新竹縣寶山鄉公所

會 勘 記 錄

主題	「鹽港溪上游生活圈水環境景觀改善計畫」施工協調會議										
時間	110	年	06	月	22	日	地點	本所2樓會議室視訊會議			
	自	14	時	00	分	至					16
主持人	林課長政勳			所屬單位			工務課			記錄人	王約僱人員惠儀
出席人員	新竹縣寶山鄉公所：林政勳、王惠儀 勇翔營造有限公司：盧源龍、邱新濂 惇陽工程顧問有限公司：吳球堅、李旭峰、許浩堯、鄭雅方										
討論事項及結論

半重力式護岸斷面尺寸表

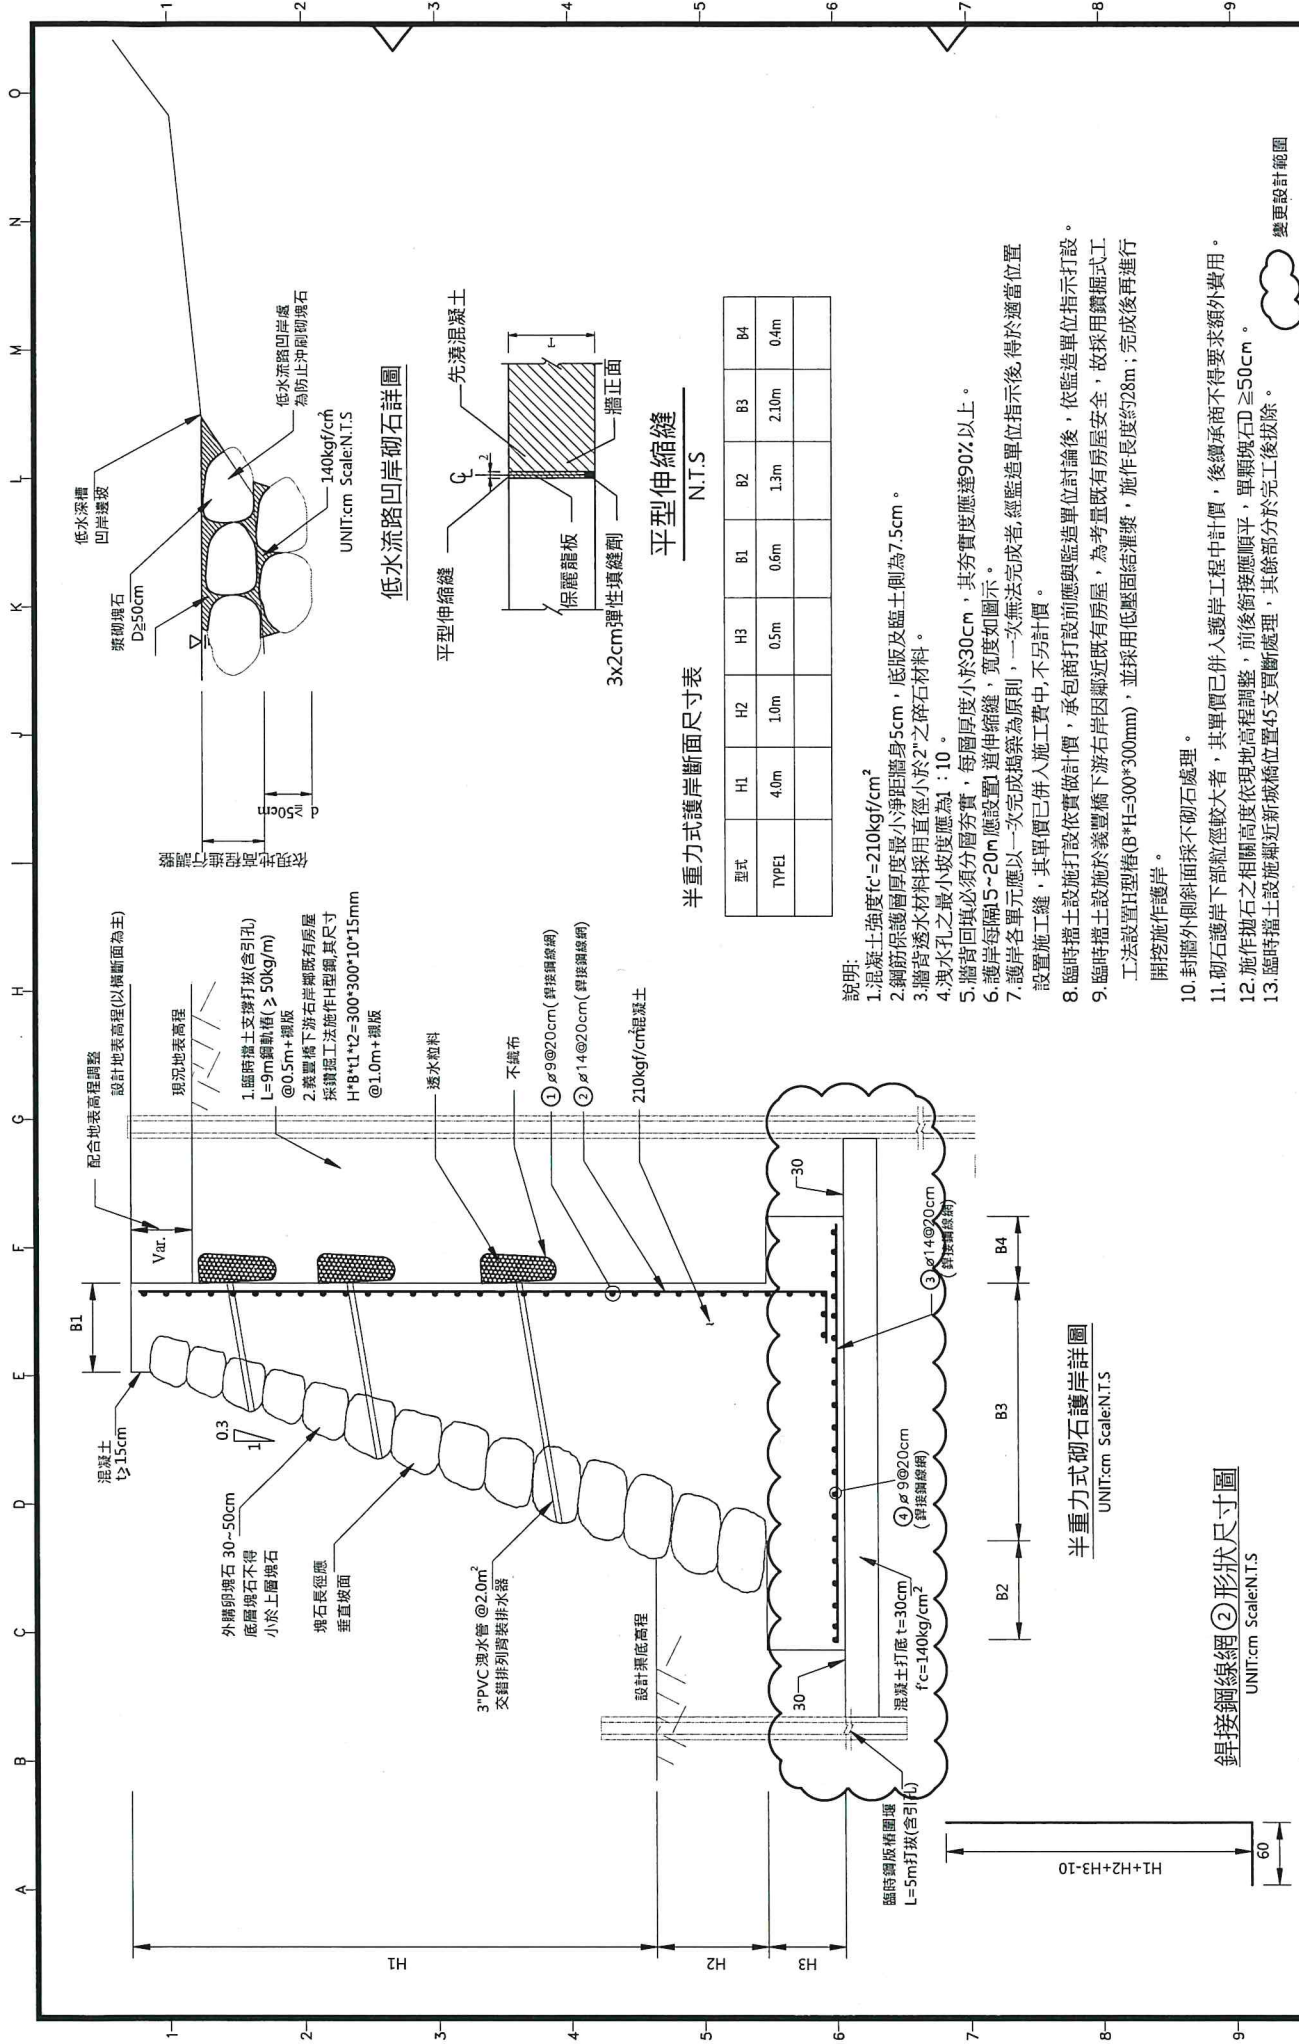
3. 依據 110 年 5 月 17 日施工協調會議紀錄，請設計監造單位依據現況評估相關變更方案，經設計監造單位評估後，調整方案說明如下： <ul style="list-style-type: none"> (1). 水牛意象牆坡地現況經測量約為 6 公尺高，原設計 1.5 公尺高，結構上應無法支撐後方大量土方，以及整地後坡比拉長會影響鄰地私人地主權益，且原設計鋼板樁可能因地質條件難以入土，恐有施工安全疑慮以及日後私人土地爭議，經三方討論，調整水牛意象牆及擋土支撐高度及結構形式。(附件一) (2). 考量寶山鄉河川地質軟弱，經三方討論後，調整護岸基礎版厚度及寬度，以利穩定護岸基礎。(如附件二)

型式	H1	H2	H3	B1	B2	B3	B4
TYPE1	4.0m	1.0m	0.5m	0.6m	1.3m	2.10m	0.4m
